Poste Henri-Bourassa à 315-25 kV

Réponses aux questions et aux commentaires du ministère
du Développement durable, de l'Environnement et des Parcs

Novembre 2011

Figure QC-24-1 : Bruit produit par le poste projeté à l'étape ultime de son aménagement – Niveau sonore équivalent pondéré A (L_{Aeq} , dBA réf. 20 μ Pa)

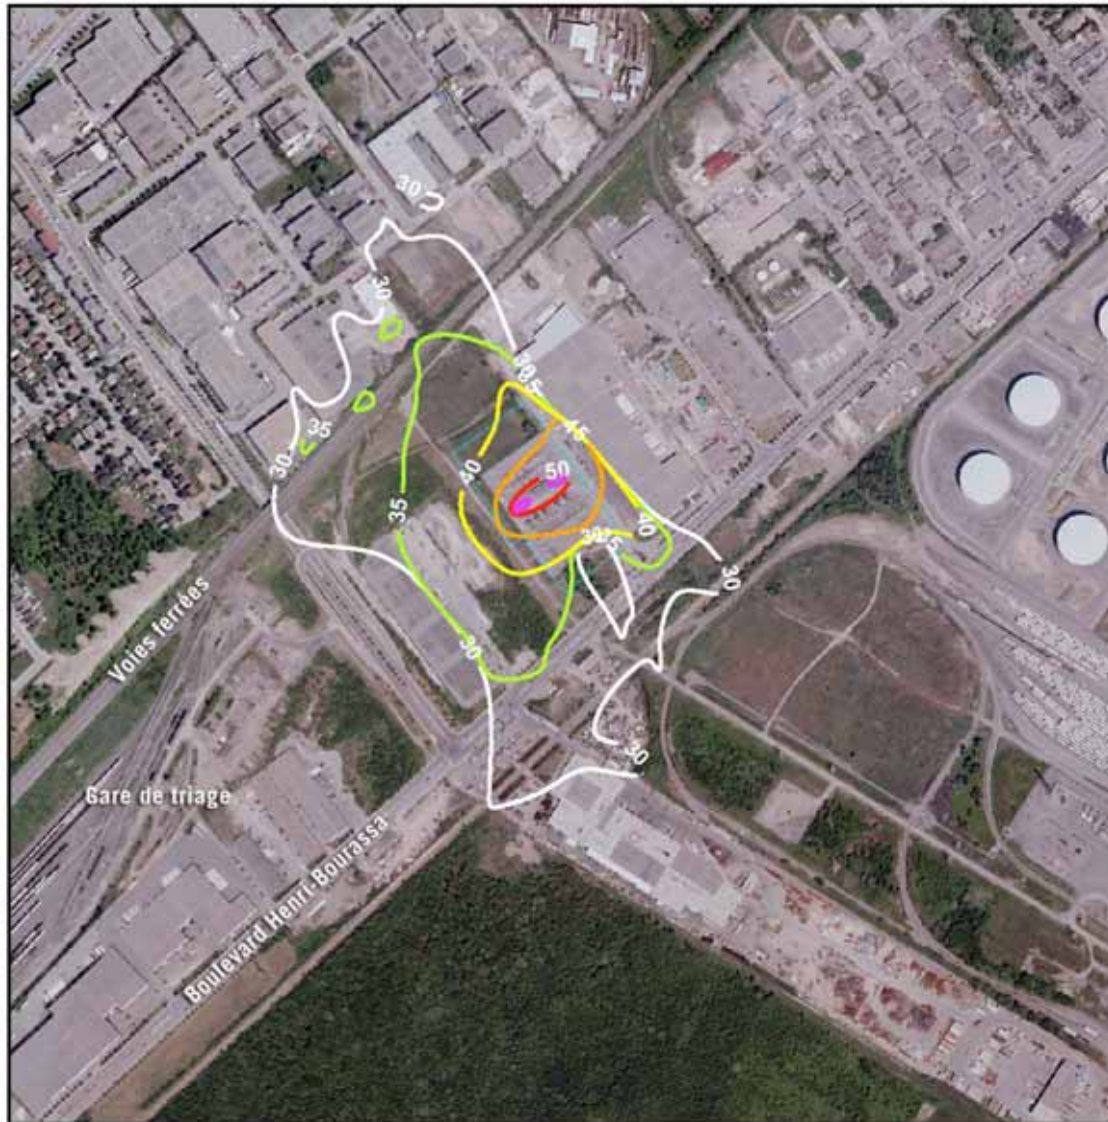
La section D.2 de l'annexe D porte sur l'évaluation du niveau acoustique d'évaluation $L_{Ar,1h}$. Cette évaluation ne respecte pas en tout point les consignes de la Note d'instructions 98-01 sur le bruit, version de juin 2006. Rappelons que l'annexe 1 de cette note précise que « lorsqu'on évalue le niveau acoustique d'évaluation ($L_{Ar,T}$) pour une source spécifique, les valeurs du $L_{Aeq,T}$ et des termes correctifs K_I , K_T et K_S doivent isoler la contribution sonore attribuable à cette source spécifique ».

Ainsi, tout le contenu de l'annexe D.2 doit être révisé ou corrigé pour tenir compte de cette précision. Par exemple, à la section « **Conclusion** », le niveau acoustique d'évaluation $L_{Ar,T}$ sera effectivement égal au $L_{Aeq,T}$, mais à la condition que ce dernier représente la contribution sonore de la source et qu'on y ajoute le terme correctif K_I . Ce terme peut être calculé avec la formule suivante :

$$K_I = 10 \log \left\{ \left[\left(\frac{5 \times m}{T_{(sec)}} \right) \times 10^{L_i/10} \right] + \left[\left(\frac{T_{(sec)} - (5 \times m)}{T_{(sec)}} \right) \times 10^{L_{Aeq,T}/10} \right] \right\} - L_{Aeq,T},$$

où le $L_{Aeq,T}$ isole la contribution de la source. En vertu de l'annexe III de la Note d'instructions 98-01, aucune correction n'est ajoutée lorsque K_I est égal ou inférieur à 2 dB. Nous proposons d'évaluer ce terme correctif en supposant un ou deux fonctionnements des disjoncteurs à l'intérieur d'un intervalle de référence « T » d'une heure.

Les valeurs des termes correctifs K_I , K_T et K_S sont discutées à la section D.2 de l'annexe D de l'étude d'impact tant pour le milieu résidentiel que pour le milieu industriel. D'après le libellé de la question, les valeurs estimées des termes K_T et K_S ne sont pas mises en question. On limitera donc la discussion au terme K_I , dont on évalue ici les valeurs selon la formule indiquée dans la question.

Il importe de préciser que le scénario de fonctionnement des disjoncteurs proposé par le MDDEP (une ou deux manœuvres à l'intérieur d'un intervalle de référence « T » de 1 h) ne correspond pas à la réalité. Ce scénario non représentatif de la réalité n'est pas entériné par Hydro-Québec. Les valeurs de K_I et de $L_{Ar,T}$ fondées sur ce scénario sont données à titre informatif.

Les éléments de calcul de la valeur K_I en milieu résidentiel sont les suivants :

- $L_{Aeq,T} = 30$ dBA, selon les résultats de l'étude de bruit à l'étape ultime d'aménagement du poste présentés à la figure QC-24-1 ; cette figure est une version révisée de la figure 7-1 de l'étude d'impact, à laquelle on a ajouté la courbe de 30 dBA ;
- $L_i = 64$ dBA(F) en bordure du secteur résidentiel le plus près du poste ;
- $T = 3\ 600$ secondes ;
- $m = 1$ (scénario demandé par le MDDEP).

Sur la base de ces paramètres, on obtient $K_I = 6,5$ dBA.

Les valeurs des termes K_T et K_S étant nulles, le niveau $L_{Ar,T}$ est égal au niveau $L_{Aeq,T}$ majoré de 6,5 dBA (valeur de K_I) et est donc égal à 36,5 dBA, selon le scénario demandé par le MDDEP.

Il demeure que la valeur de $L_{Ar,T}$ en bordure du quartier résidentiel est largement inférieure à la valeur permise selon le niveau de bruit ambiant, soit 46 dBA durant la nuit.
